Of. N.º 205/19 - DPTIG

**ASSUNTO: REVISÃO DO PLANO DIRETOR MUNICIPAL DE SETÚBAL – PARECER NO ÂMBITO DA COMISSÃO CONSULTIVA SOBRE A PROPOSTA DE PLANO (MARÇO – 2019)**

Processo: DP/944/3

RPDM Setúbal – Ordenamento – Classificação e Qualificação uso do solo

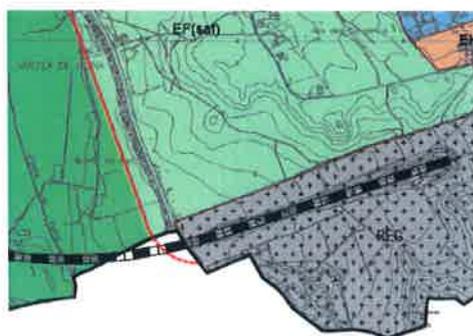
No âmbito do diploma que estabelece os critérios de Classificação e qualificação do Uso do solo, Decreto Regulamentar nº 15/2015 de 19 agosto, verifica-se a compatibilidade entre os dois municípios na categoria de solo rústico, nomeadamente, na continuidade da Várzea de Coina como categoria de Espaço Agrícola e um espaço mais residual, de Espaço Florestal na subcategoria de Espaços de Uso Silvo e Agroflorestal. Existe no nosso território um areeiro licenciado, ainda em atividade, classificado na categoria de Espaços de Exploração de Recursos Energéticos e Geológico, embora exista uma “quebra” no continuo dos espaços florestais, está acautelado em sede do nossa proposta de regulamento o seguinte: “ i)A Atividade de exploração deve realizar-se de forma racional e sustentável, minimizando os impactes ambientais, e garantindo o aproveitamento do recurso de forma equilibrada com o meio ambiente, devendo ser executada de forma gradual e faseada de modo a que as frentes de desmonte sejam recuperadas em caso de cessação da atividade; ii) É obrigatória a recuperação paisagística após o seu término.

Pelo que se considera uma continuidade territorial entre os dois municípios no que se pretende à classificação e qualificação do uso do solo.
